**ANÁLISE DA CONFORMIDADE DO  
ESTUDO DE IMPACTE AMBIENTAL**

**"Mina da Argemela (Concessão Mineira C166)"  
(Projeto de Execução)**

**Processo de AIA N.º 3774**

**COMISSÃO DE AVALIAÇÃO**

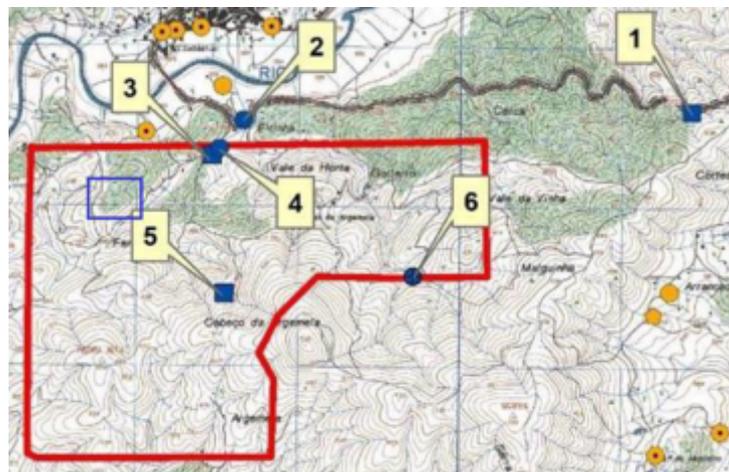
No Decreto-Lei n.º 236/98, de 1 de agosto, as normas de qualidade dos metais referem-se a concentrações totais, enquanto no sistema de classificação para avaliação do estado ecológico e Decreto-Lei n.º 218/2015, de 7 de outubro, referem-se apenas à fração dissolvida. Ora da leitura do Quadro 42 não está claro se esse facto foi devidamente considerado.

Por outro lado, não se entende quando é que uma célula fica a vermelho (em incumprimento) já que há várias normas de qualidade para o mesmo parâmetro.
